改善箇所説明図

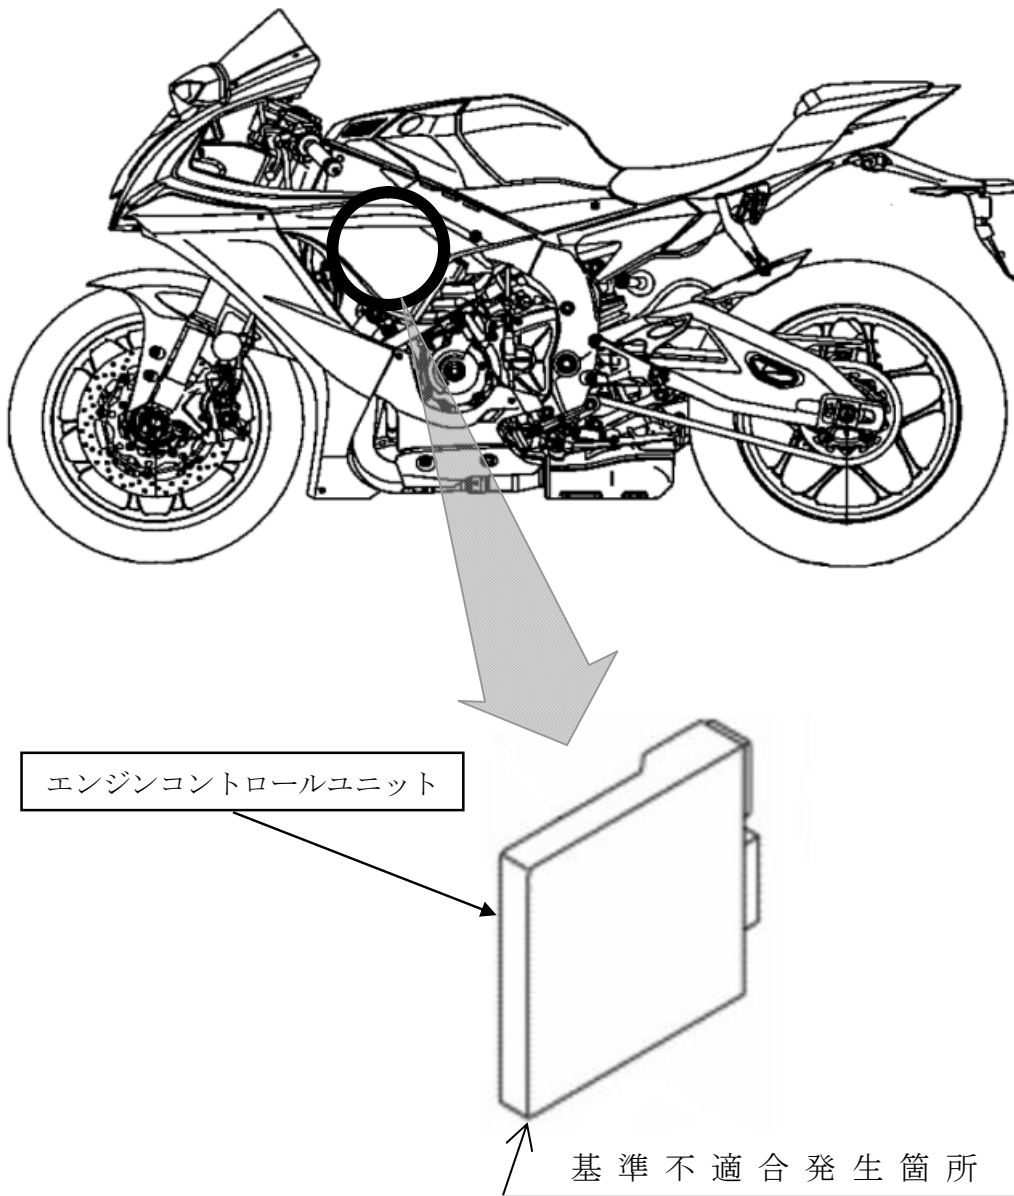
エンジンコントロールユニットにおいて、車載式故障診断装置の制御プログラムが不適切なため、大気圧センサの故障を検知できないことがある。そのため、保安基準第31条（車載式故障診断装置の基準）に適合しないおそれがある。

改善の内容：全車両、車載式故障診断装置の制御プログラムを対策プログラムに書き換える。

識別：リコール番号入りの識別ステッカーを車台番号打刻位置付近に貼付する。
